## **Европейская экономическая комиссия**

### **Административный комитет Конвенции МДП 1975 года**

#### **Пересмотр Конвенции:**

**Принятые предложения по поправкам  
к Конвенции в ожидании их принятия**

**Приложение 2, рисунок 9**

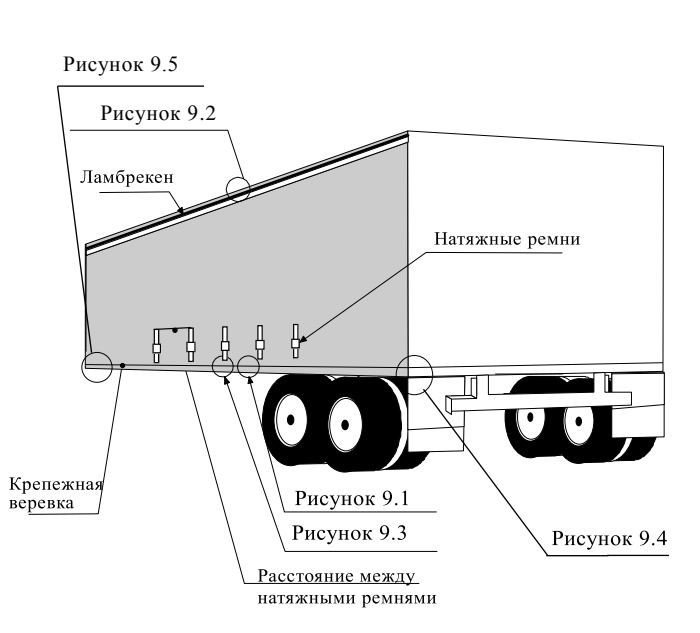
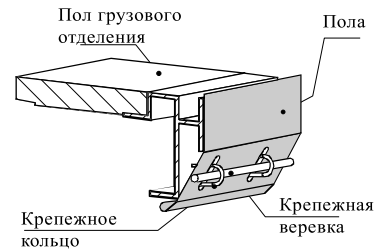
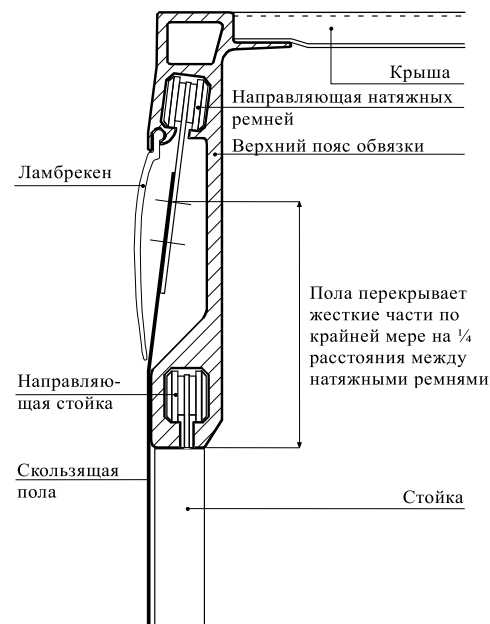
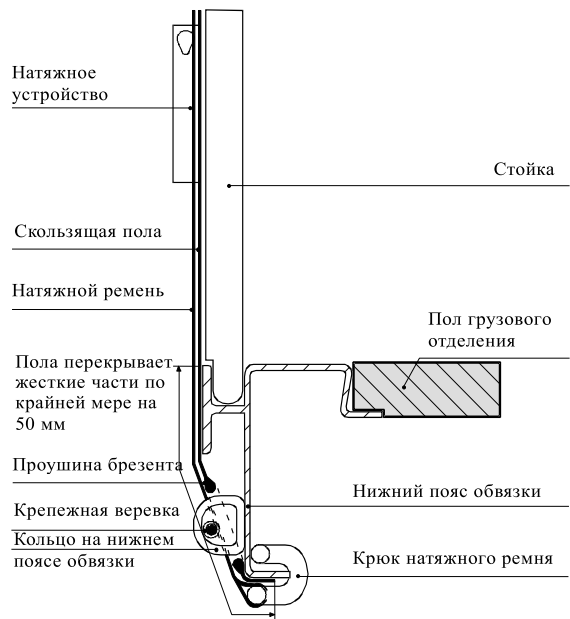
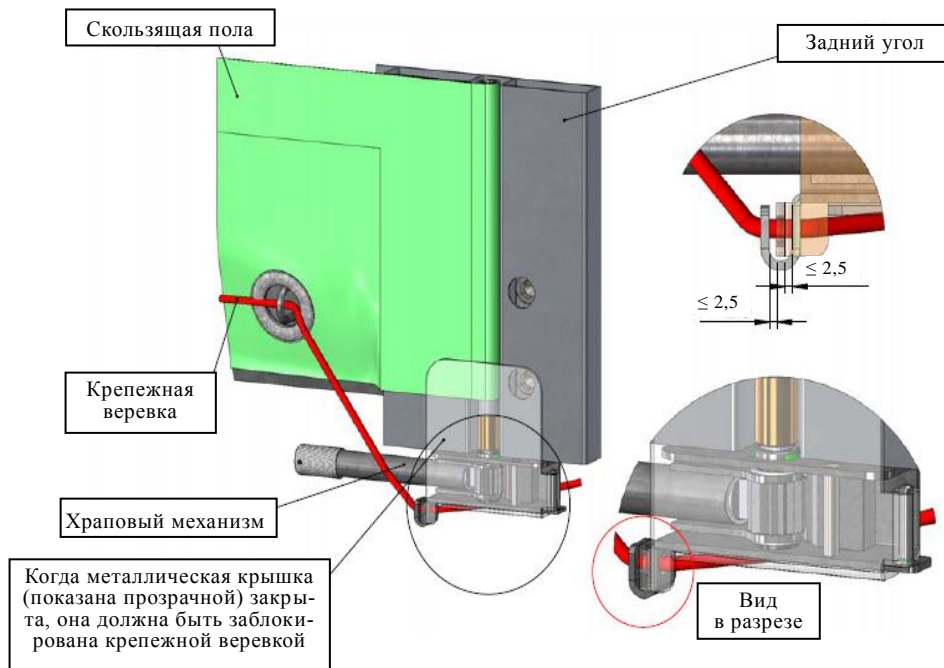
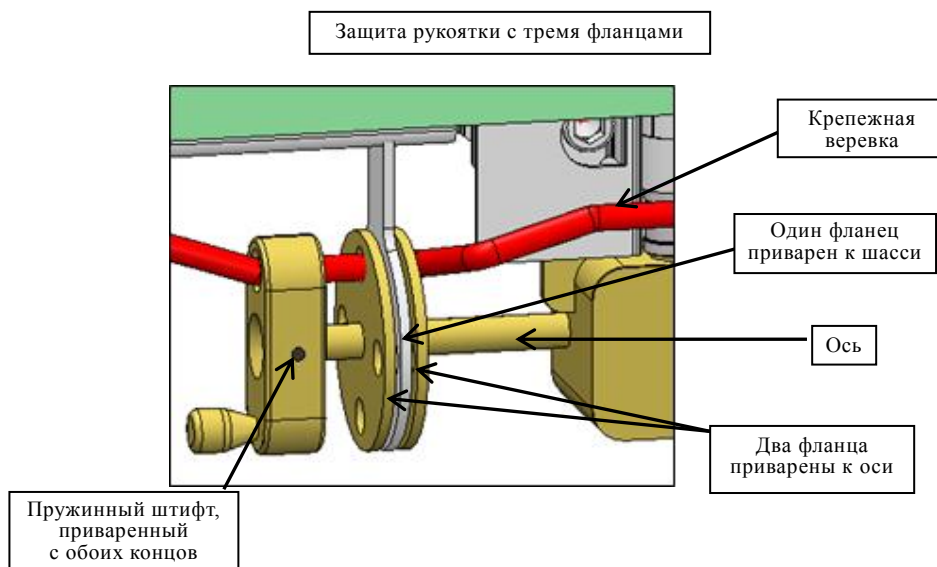
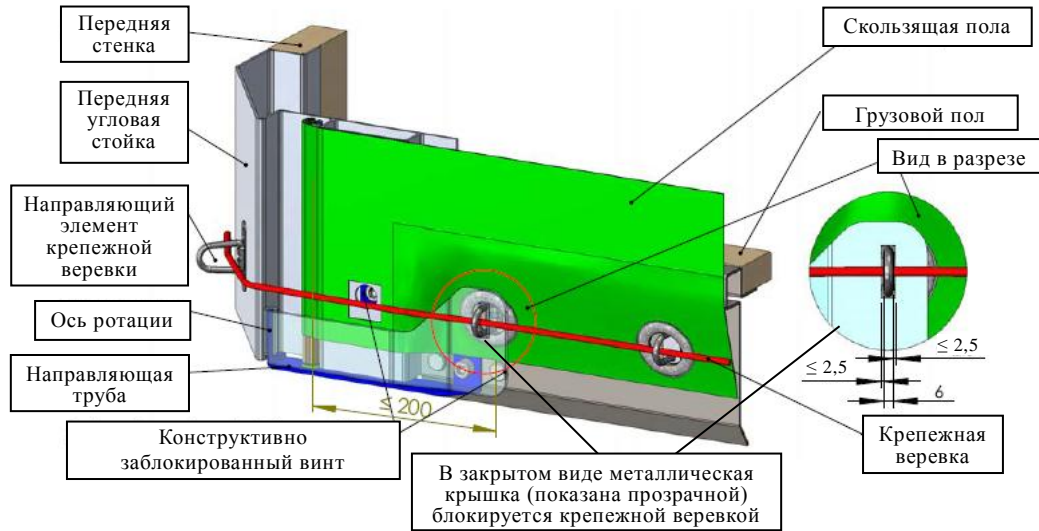
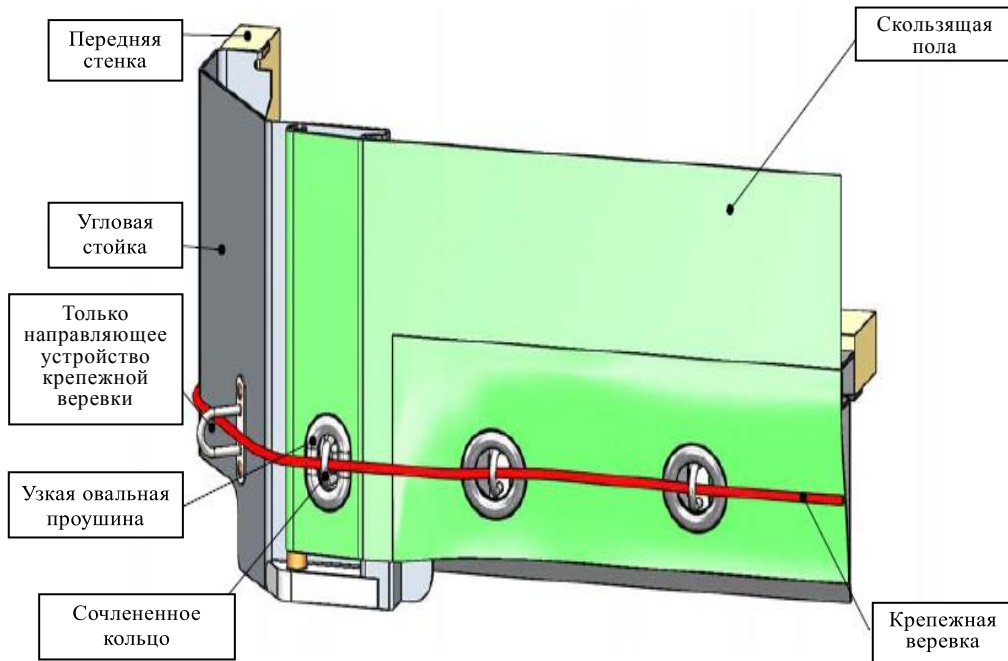
"iii) Направляющий элемент скользящей по́лы, устройства натяжения скользящей по́лы и другие подвижные части должны соединяться таким образом, чтобы закрытые и опечатанные таможенными пломбами двери и другие подвижные части нельзя было открыть или закрыть снаружи без оставления видимых следов. Направляющий элемент скользящей по́лы, устройства натяжения скользящей по́лы и другие подвижные части должны соединяться таким образом, чтобы после запираания запорных устройств исключался доступ в грузовое отделение без оставления видимых следов. Пример подобной системы конструкции изображен на рис. 9, прилагаемом к настоящим Правилам".

Нынешний рисунок 9 *заменить* следующим рисунком:

## Приложение 2, новый рисунок 10

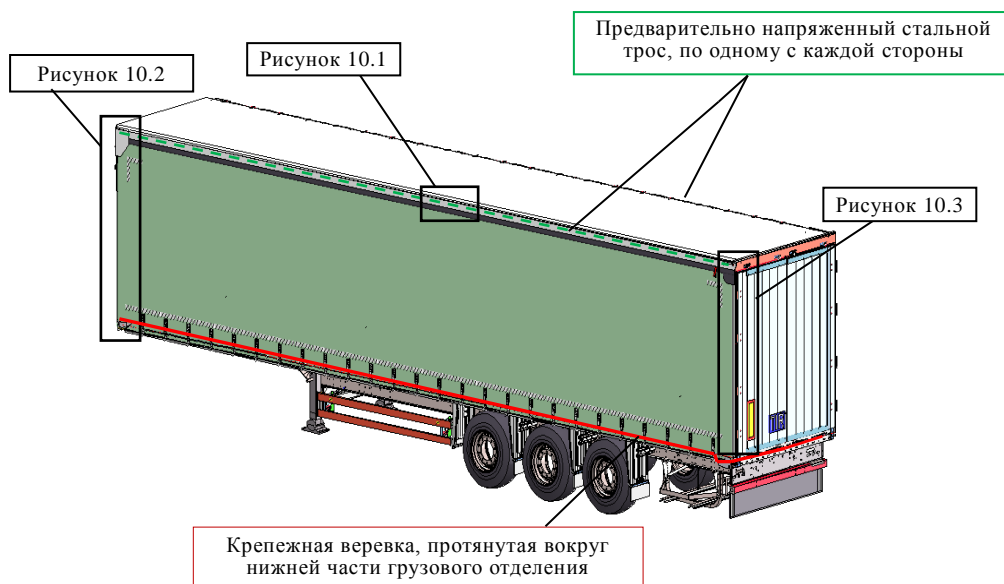
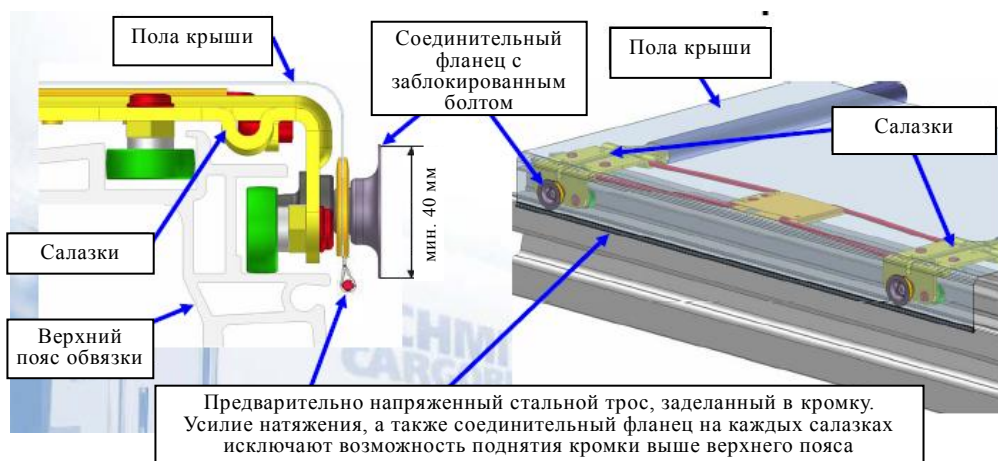
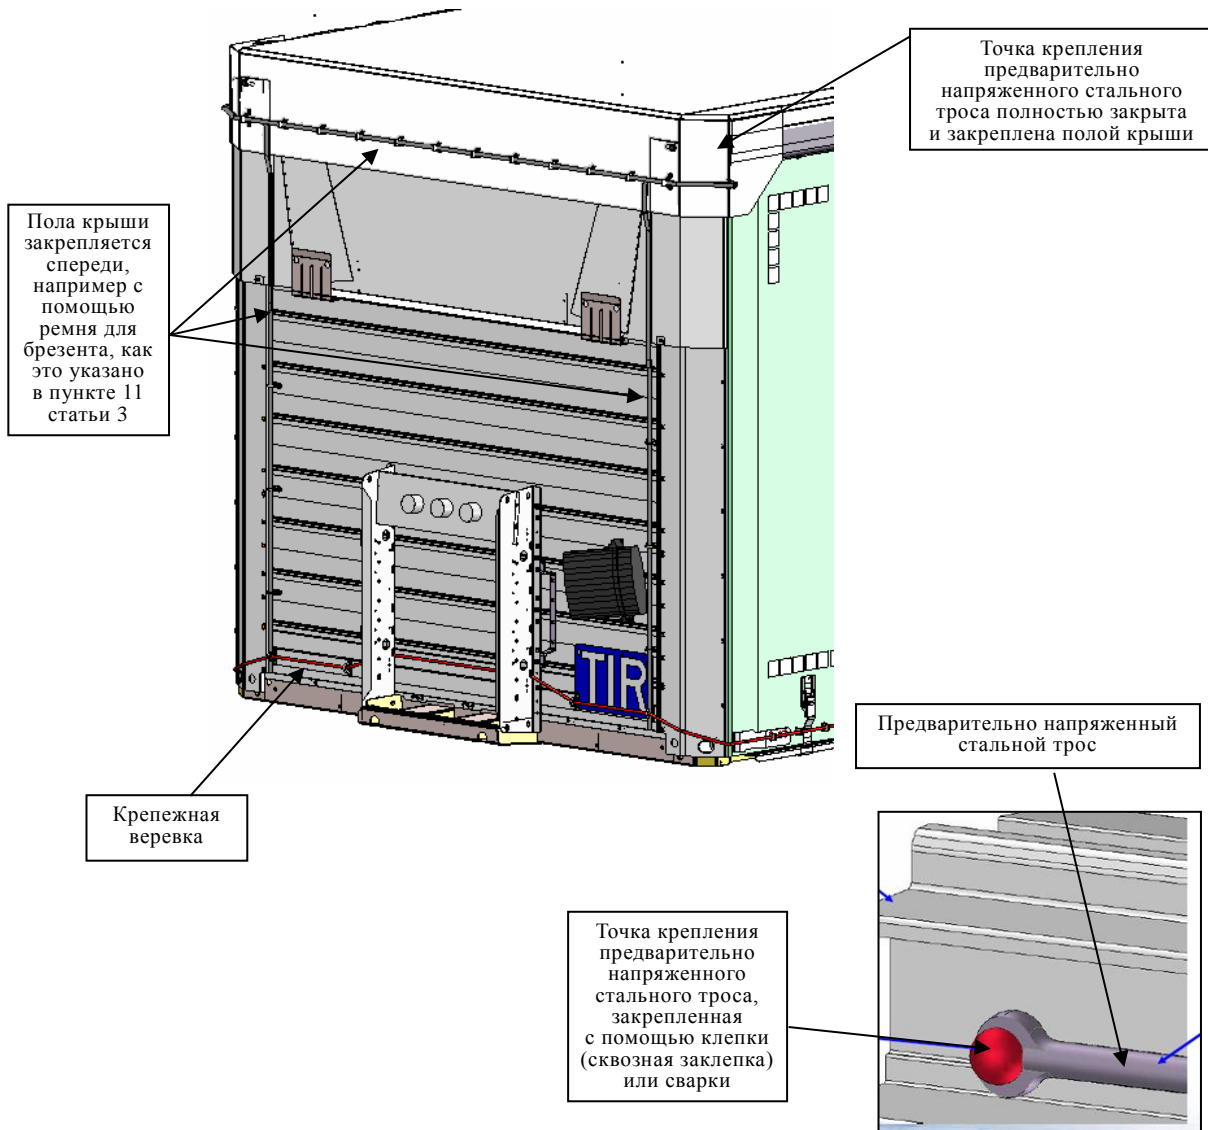
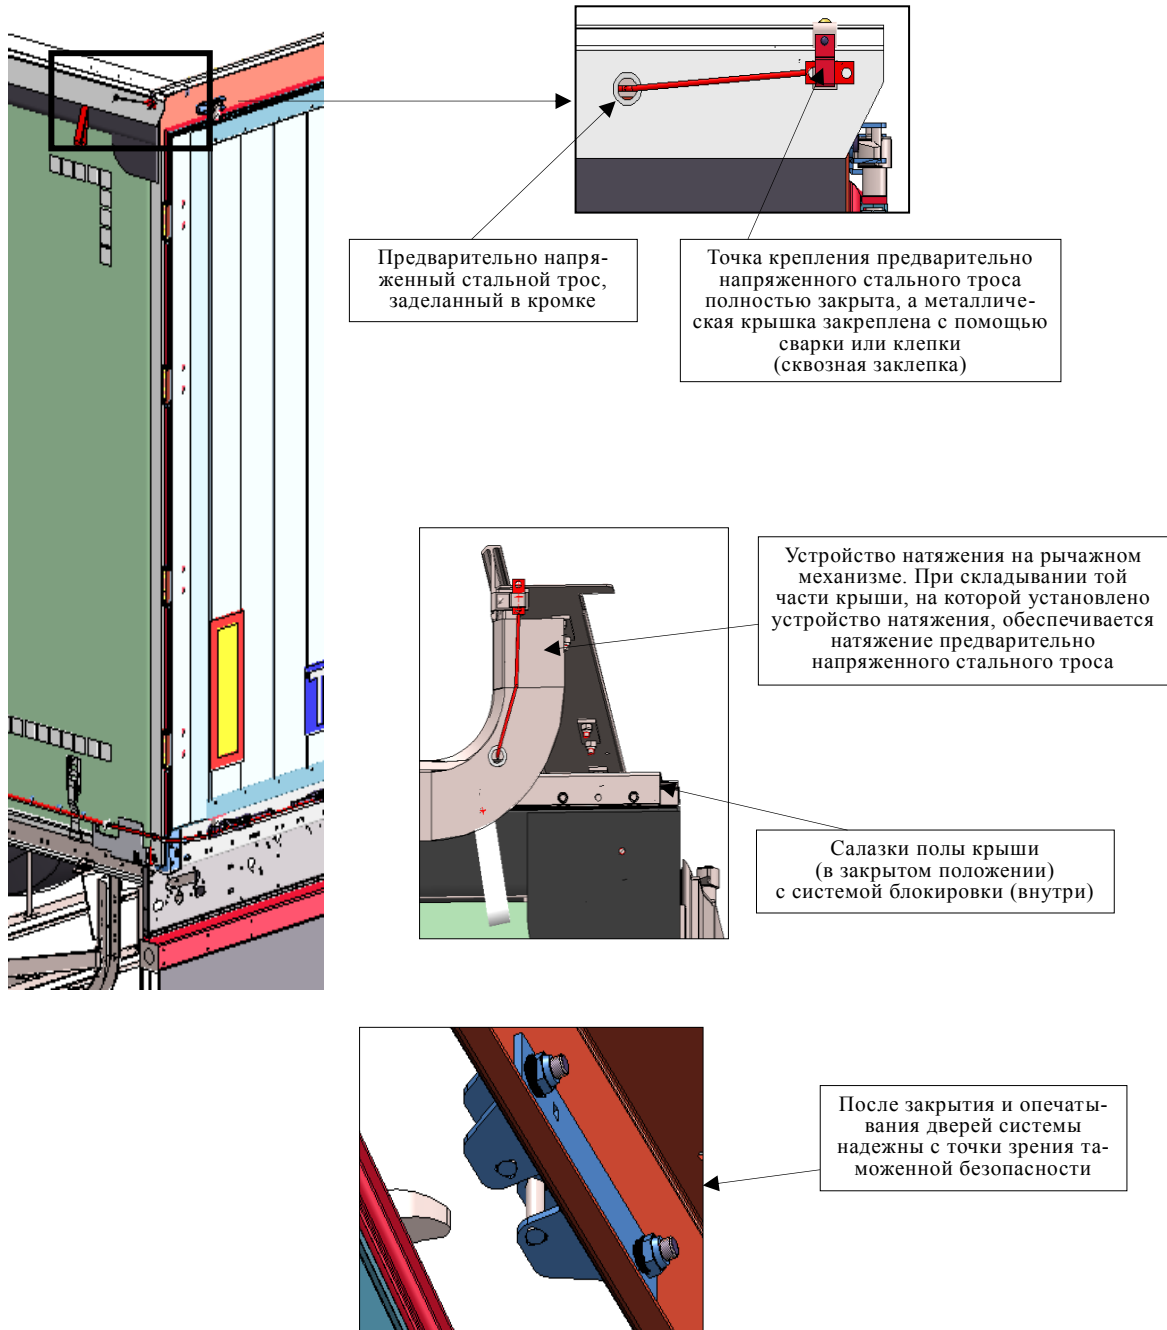
Пример подобной системы конструкции показан на рис. 10, прилагаемом к настоящим Правилам".

После нового рисунка 9 включить

**Приложение 7, часть I, рисунок 9**

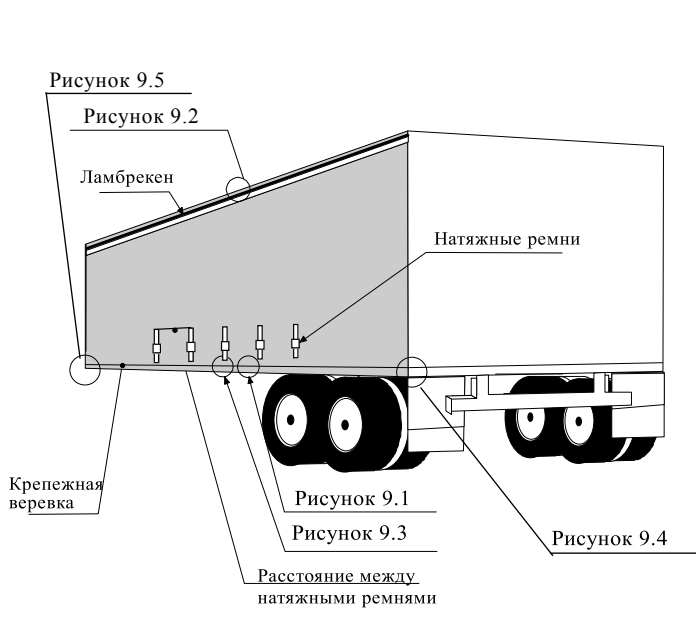
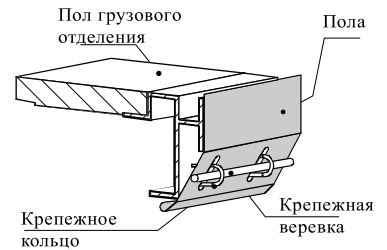
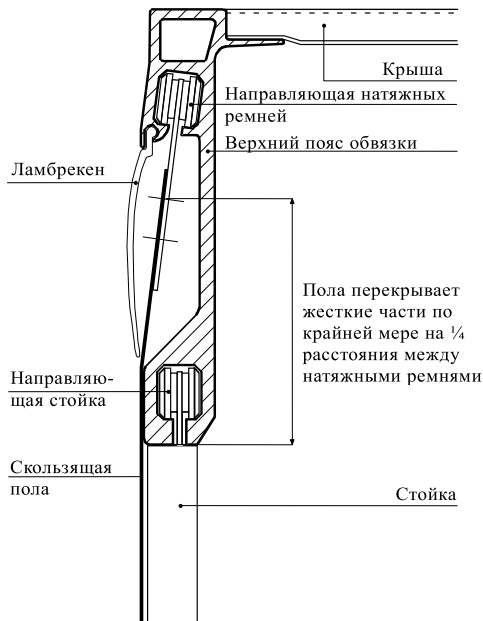
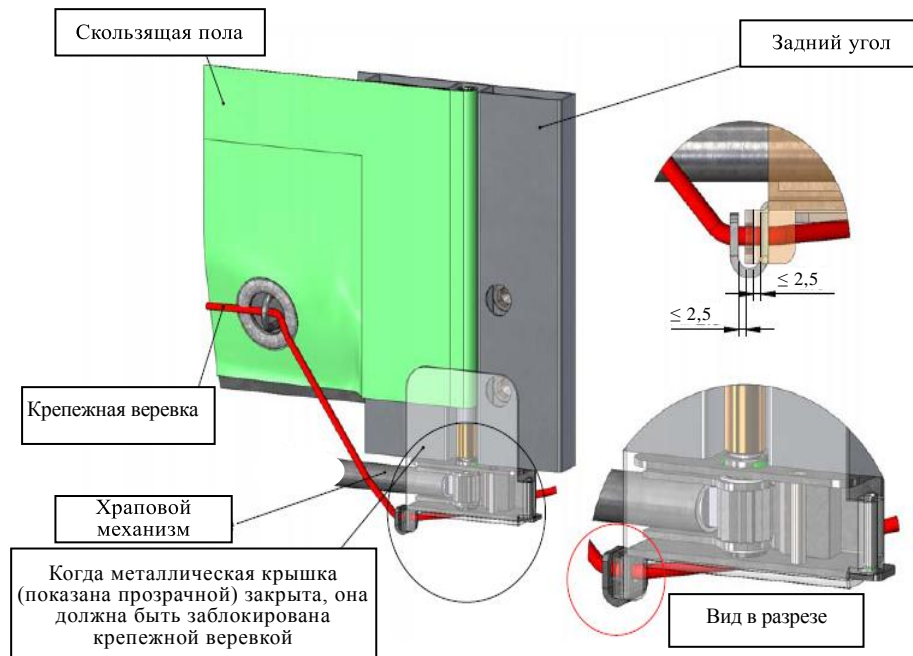
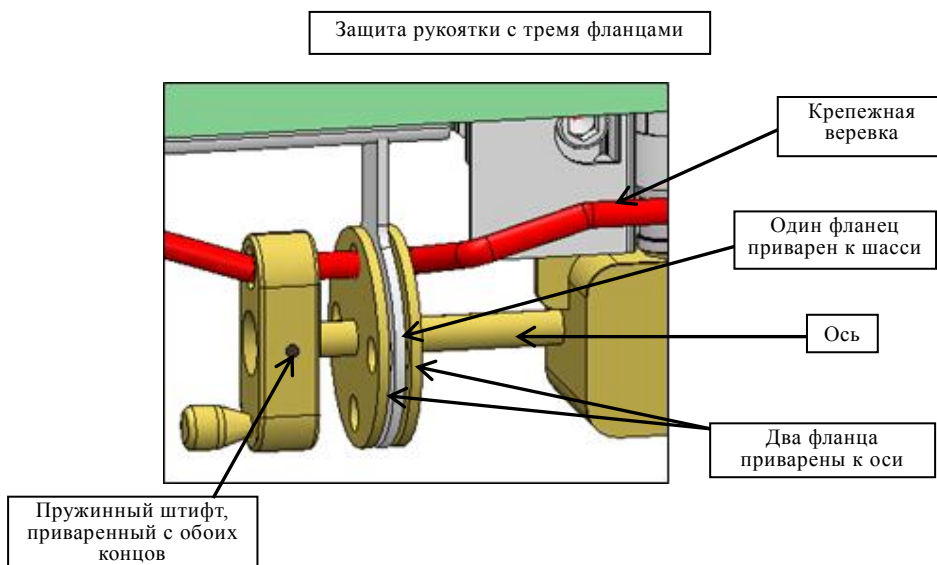
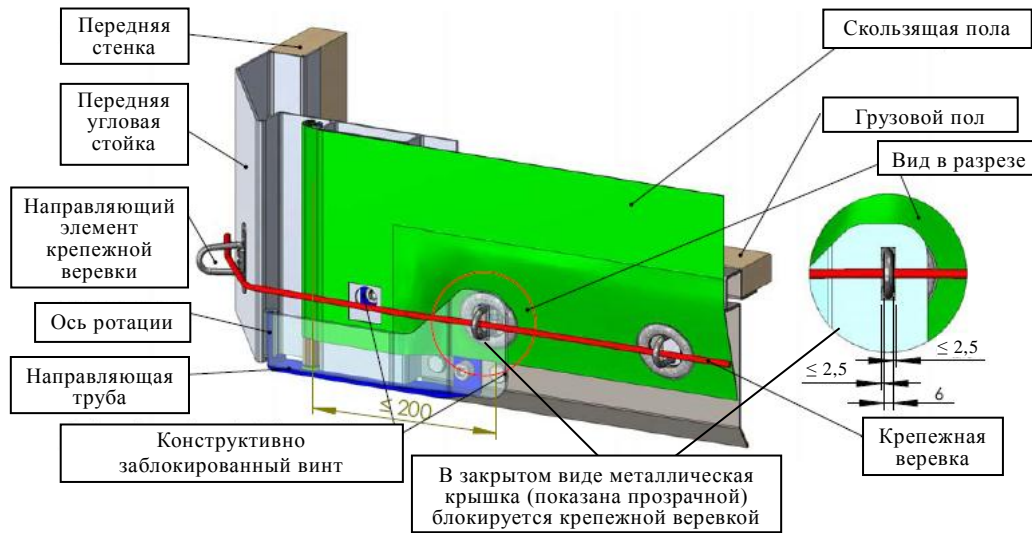
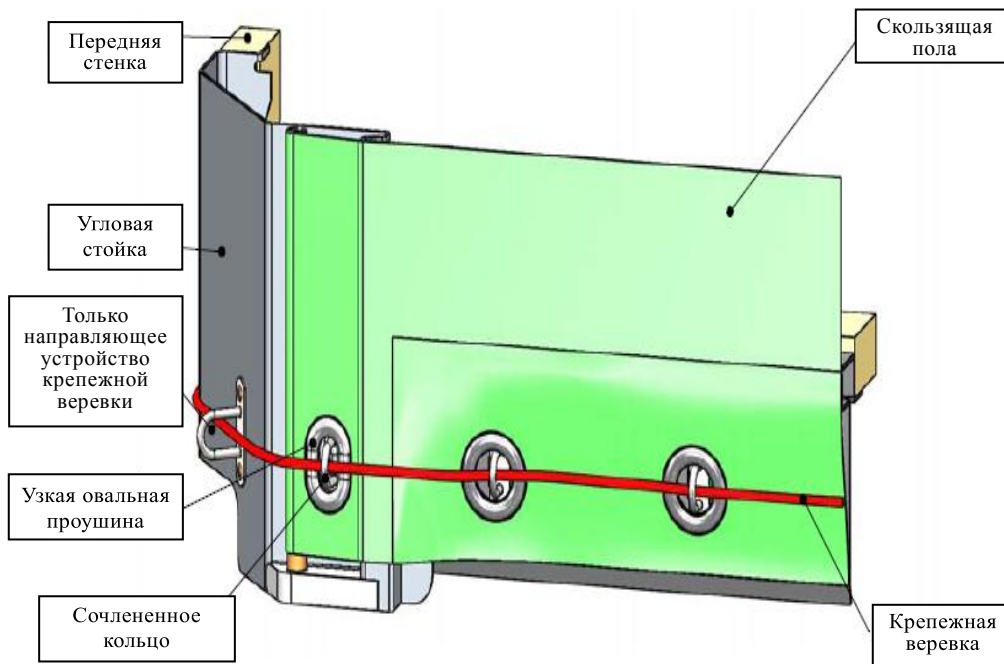
"iii) Направляющий элемент скользящей по́лы, устройства натяжения скользящей по́лы и другие подвижные части должны соединяться таким образом, чтобы закрытые и опечатанные таможенными пломбами двери и другие подвижные части нельзя было открыть или закрыть снаружи без оставления видимых следов. Направляющий элемент скользящей по́лы, устройства натяжения скользящей по́лы и другие подвижные части должны соединяться таким образом, чтобы после запираания запорных устройств исключалась возможность доступа в контейнер без оставления видимых следов. Пример подобной системы конструкции изображен на рис. 9, прилагаемом к настоящим Правилам".

Нынешний рисунок 9 заменить следующим рисунком:
